Разъяснения на запрос о положениях документации электронного аукциона на поставку фильтровентиляционного оборудования для защитных сооружений гражданской обороны:

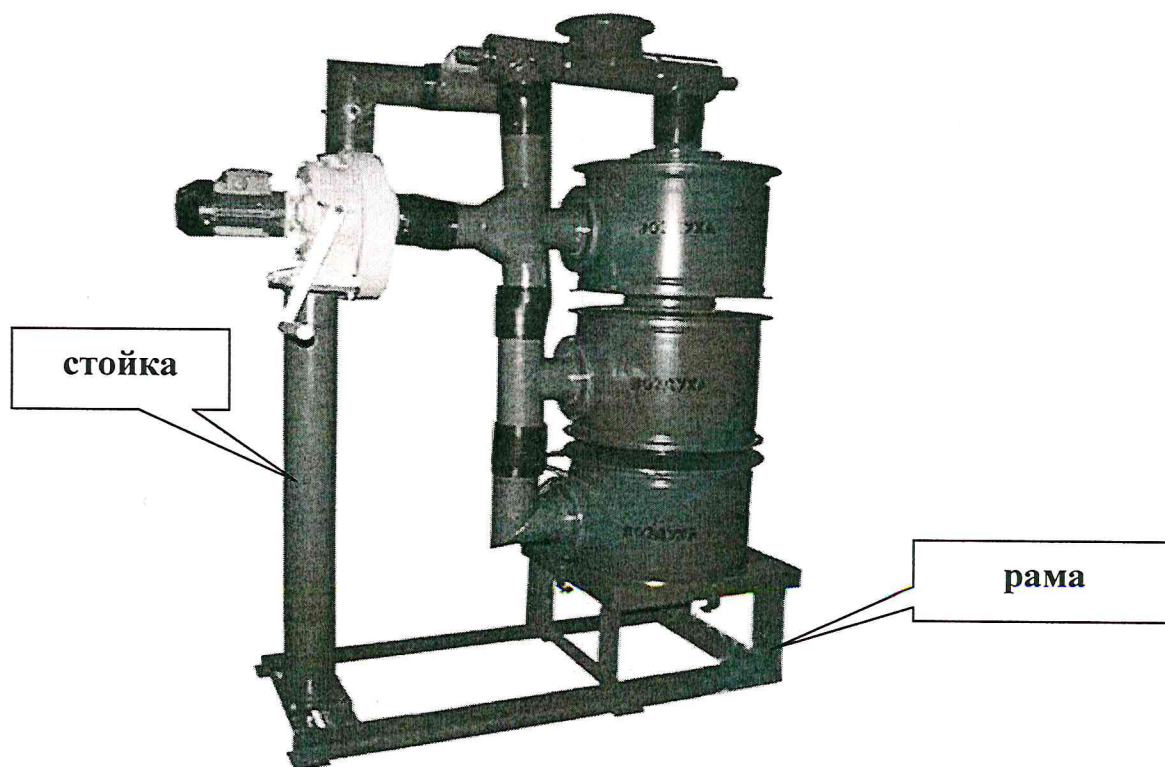
Прошу дать разъяснение по Описанию объекта закупки (Приложение №3), «п/п 1 Фильтрационный агрегат ФВА-49, указан требуемые комплект поставки в частности «рама -1 шт. стойка - 1шт.» Что имеется ввиду, для чего будут использованы «рама и стойка», тех. характеристики... Так же в комплектности поставки указано - ящики для упаковки - 5 шт. Почему именно 5 ящиков нужно, для упаковки чего они нужны? Требуемые в комплекте электроручной вентилятор ЭРВ-49, фильтры-поглотители ФПУ-200 поставляются заводами изготовителями на паллетах. Или поставщик должен каждый комплект разложить в пять ящиков? Прошу дать разъяснение по данной позиции, либо исключить данное требование из документации.

Рама является частью комплекта агрегата ФВА-49, в качестве несущей конструкции, на которую устанавливаются фильтры-поглотители ФПУ-200. Рама крепится (при необходимости) анкерными болтами к основанию пола, что придает конструкции жесткость. Кроме функции несущей конструкции, использование рамы не допускает контакта фильтров-поглотителей с напольным покрытием во избежание возможной коррозии корпуса фильтра-поглотителя. Стойка и рама, входящие в состав комплекта ФВА-49, выполнены из металла. На закрепленную стойку устанавливается электроручной вентилятор ЭРВ-49 при помощи болтового соединения, который соединяется через крестовину с верхним фильтром-поглотителем ФПУ-200. Технические характеристики отсутствуют. Схема образец:
